AJUNTAMENT
DE CRIEXELL

**ESCRIT D'ESMENES AL PROJECTE DE LA PLANTA SOLAR FOTOVOLTAICA "CREIXELL I"**

*Àmbits del PSFV "Creixell I" (en blau) i àmbits HIC (en verd)*

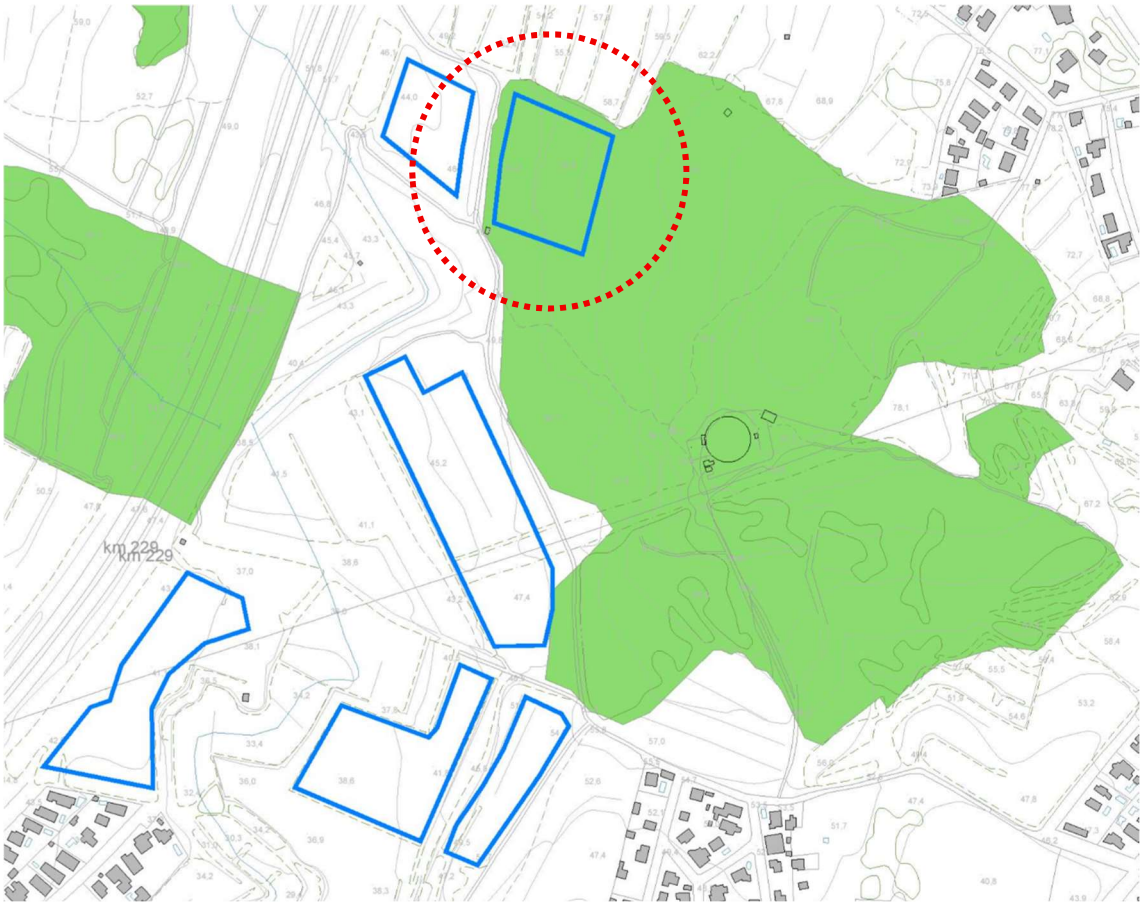
Segons el Projecte de la PSFV "Creixell I", un dels àmbits destinats a camps solars queda dins d'un Hàbitat d'Interès Comunitari (HIC). Segons s'exposa al mateix PAE: "*En quant als Hàbitats d'interès comunitari, un dels recintes de la implantació s'emplaça en un espai forestal classificat com a HIC No Prioritari 9540 – Pinedes mediterrànies. A més, per l'execució de la franja de prevenció d'incendis, també s'afectarà indirectament sobre aquest hàbitat.*"

Tot i que les ortofotos de 1946 i 1956 i el mateix PAE informen que aquest àmbit havia estat agrícola fins l'any 1962. Les ortofotos posteriors ja l'identifiquen com a "Bosc de la Miquelina" i apareix la cobertura forestal que perdura fins avui. Per altra banda, tot i que el planejament urbanístic general vigent a Creixell (el PGOU aprovat l'any 1992) no qualifica l'àmbit de la PSFV com a Zona de Protecció Forestal, està previst que el nou POUM de Creixell (en tràmit i encara no aprovat inicialment) faci coincidir el nou límit de la Zona de Protecció Forestal amb el límit d'aquest HIC.

En aquest sentit, es considera incompatible la conservació de l'Hàbitat d'interès comunitari 9540 – Pinedes mediterrànies (no prioritari) amb la tala d'arbres i arbustos de gran mida presents dins l'àmbit.

Per tot plegat, es considera que cal eliminar l'àmbit del PSFV que queda dins del HIC 9540. Per no perdre la potència instal·lada del PSFV, es pot proposar un nou emplaçament que quedi fora del HIC i que no afecti cap plantació de garrofers (veure esmena a continuació).

1. Cal eliminar l'àmbit del PSFV que queda dins de l'Hàbitat d'interès comunitari 9540 – Pinedes mediterrànies (no prioritari) ja que el Projecte de la PSFV "Creixell I" preveu la tala de tots els arbres i grans arbusts existents dins els àmbits on es preveuen panells fotovoltaics. Les parcel·les afectades pel Projecte inclouen més zones on poder reubicar aquest àmbit, en cas de no voler perdre potència generada.

*Plànol 9. Afectacions agràries. Font: PAE PSFV "Creixell I"*

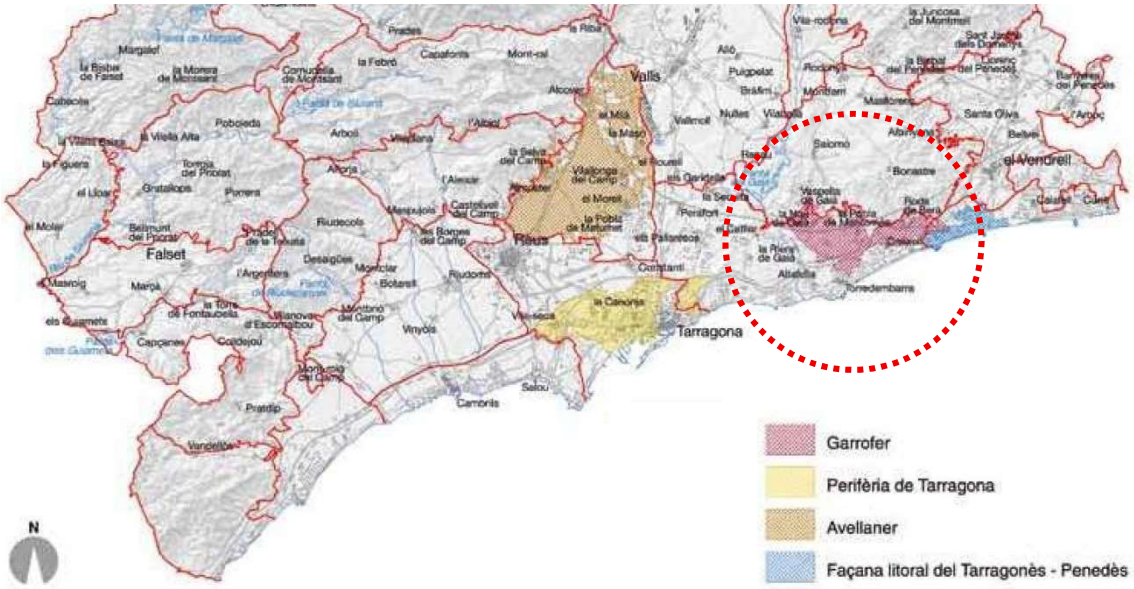
Dels sis àmbits on el Projecte PSFV "Creixell I" preveu ubicar panells fotovoltaics, dos d'ells contenen camps de garrofers. Concretament, els àmbits ubicats més al a sud-est i més al a sud-oest del Projecte, tal i com es pot veure en el plànol següent:

Com s'ha vist a l'apartat anterior, el Projecte de la PSFV "Creixell I" preveu la tala de tots els arbres existents dins els àmbits on es preveuen panells fotovoltaics. Sobre els garrofers en particular, el PAE descriu que "*Es preveu mantenir tots els garrofers situats a l'exterior del tancament perimetral, dins del límit cadastral de cada parcel·la, així com també els garrofers que s'ubiquen als marges interiors, i els que es situen sobre terreny no afectats per la implantació*

*dels panells fotovoltaics.”*. Es reitera, doncs, la previsió de talar tots els arbres que queden dins dels 6 àmbits que delimita el PAE.

Per tot plegat, es considera incompatible la conservació i potenciació del paisatge del garrofer que prescriu el Catàleg de Paisatge del Camp de Tarragona, amb la tala de garrofers existents que preveu el Projecte PSFV "Creixell I" en els seus àmbits.

En aquest sentit, es considera que cal eliminar o modificar els dos àmbits del PSFV que queden dins de camps de garrofers per tal d'evitar la tala d'aquests arbres. Per no perdre la potència instal·lada del PSFV, es pot engrandir l'àmbit perquè les plaques solar rodegin els garrofers existents, en comptes de talar-los, o proposar un nou emplaçament que no afecti cap plantació de garrofers i que quedi fora del HIC 9540 (veure esmena prèvia).

2. Cal eliminar o modificar els dos àmbits del PSFV que queden dins de camps de garrofers per evitar la tala d'aquests arbres que preveu el Projecte. El Catàleg de Paisatge del Camp de Tarragona identifica el paisatge del garrofer com un Paisatge d'Atenció Especial i atenent a l'Objectiu de Qualitat Paisatgística nº12 del Catàleg de Paisatge. Les parcel·les afectades pel Projecte inclouen més zones on poder reubicar aquests àmbits, en cas de no voler perdre potència generada.

*Emplaçament de la PSFV sobre el planejament de Creixell. Font: EIIP del PSFV "Creixell I"*

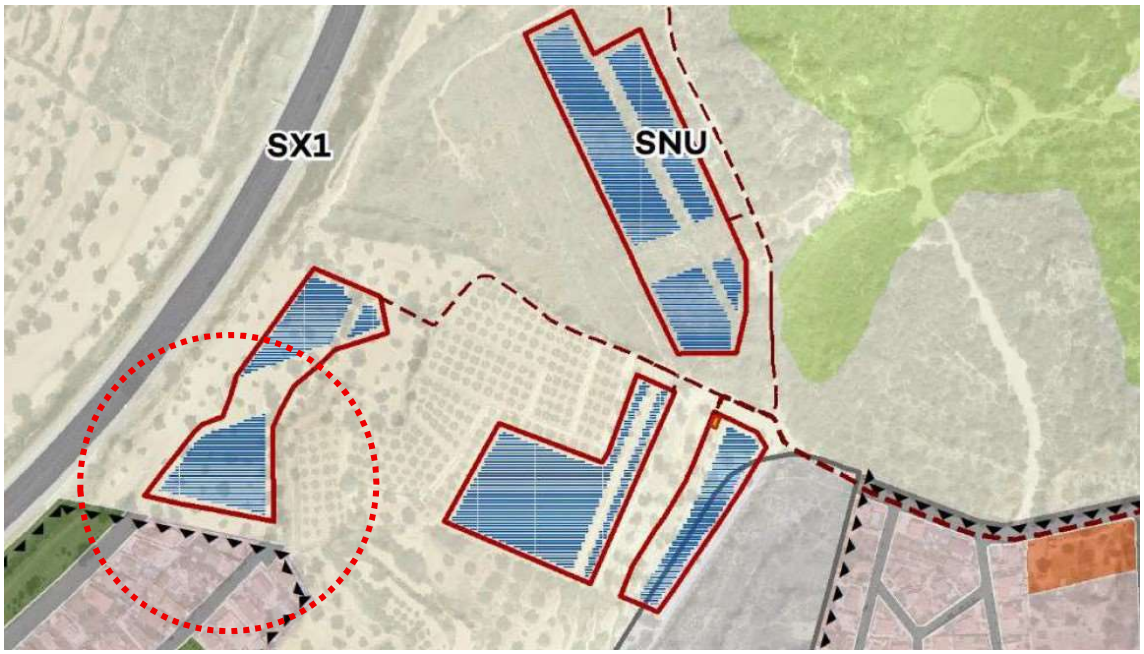
Un dels sis àmbits on el Projecte PSFV "Creixell I" preveu ubicar panells fotovoltaics està ubicat a 18 metres de les parcel·les residencials de la urbanització el Racó del Cèsar.

Com es pot observar a la pàgina anterior, tant pel tipus de tanca com pel tipus de tractament paisatgístic previst, les plaques fotovoltaiques son molt visibles des dels carrers de la urbanització Racó del Cèsar.

En aquest sentit, es considera que caldria millorar la integració paisatgística en el tram de 18 metres d'amplada que separa la urbanització del Racó del Cèsar amb la PSFV, perquè no es vegin els panells des del nucli. Aquesta millora podria comportar una tanca amb molta més presència vegetal i més plantació d'arbres i arbusts al llarg del tram.

3. Cal millorar la integració paisatgística en el tram que separa la urbanització del Racó del Cèsar amb la PSFV perquè no es vegin els panells fotovoltaics des del nucli, en cas de mantenir aquests àmbits (veure punt anterior).

*Àmbits del Projecte PSFV "Creixell I" (en blau) sobre el refós del planejament vigent.*
*Font: Elaboració pròpia, a partir del PAE i del PGOU*

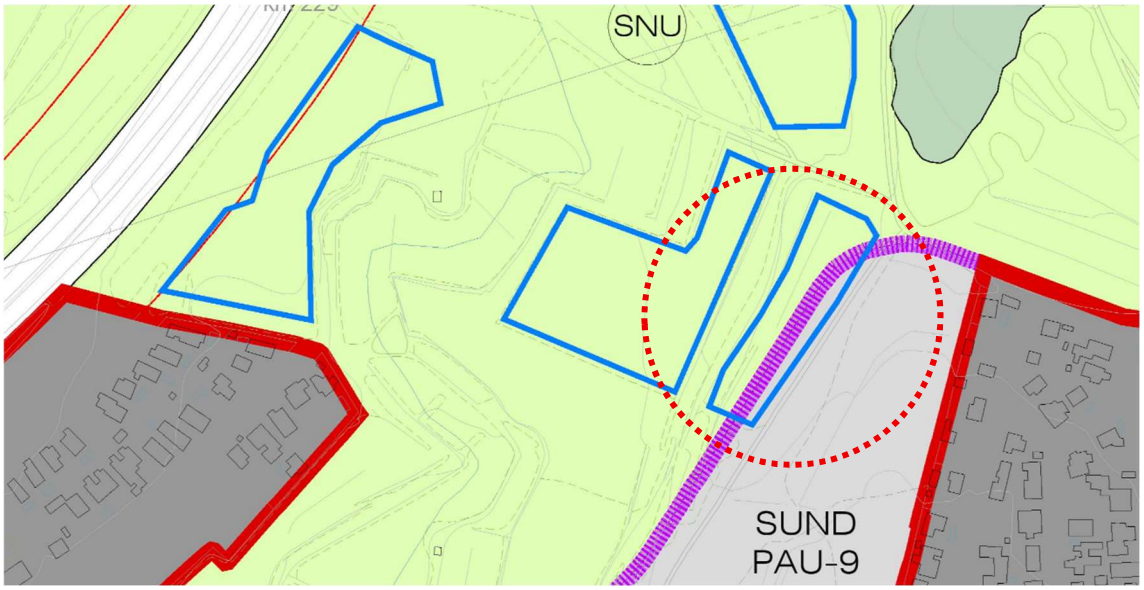
Un dels sis àmbits on el Projecte de la PSFV "Creixell I" preveu ubicar panells fotovoltaics està ubicat parcialment damunt del sector de creixement residencial en sòl urbanitzable no programat anomenat PAU-9.

El nou POUM de Creixell (en tramitació) reduirà l'àmbit del PAU-9 pel seu límit oest i sud-oest per allunyar-se del Fondo de La Clota, però es preveu mantenir la connexió viària entre el Camí de la Pobla de Montornès a Creixell i l'Avinguda de Nostra Senyora de Montserrat. També està previst que aquesta connexió viària no passi per damunt de l'àmbit de la PSFV, però sí que constituirà el seu límit.

Per tot plegat, es considera que cal donar al límit que separa la PSFV i el sector SUND PAU-9 el mateix tractament d'integració paisatgística que es proposa pel límit confrontament amb la urbanització del Racó del Cèsar (veure punt anterior).

4. Cal donar al límit que separa la PSFV i el sector SUND PAU-9 el mateix tractament d'integració paisatgística que es proposa pel límit confrontament amb la urbanització del Ració del Cèsar (veure punt anterior).
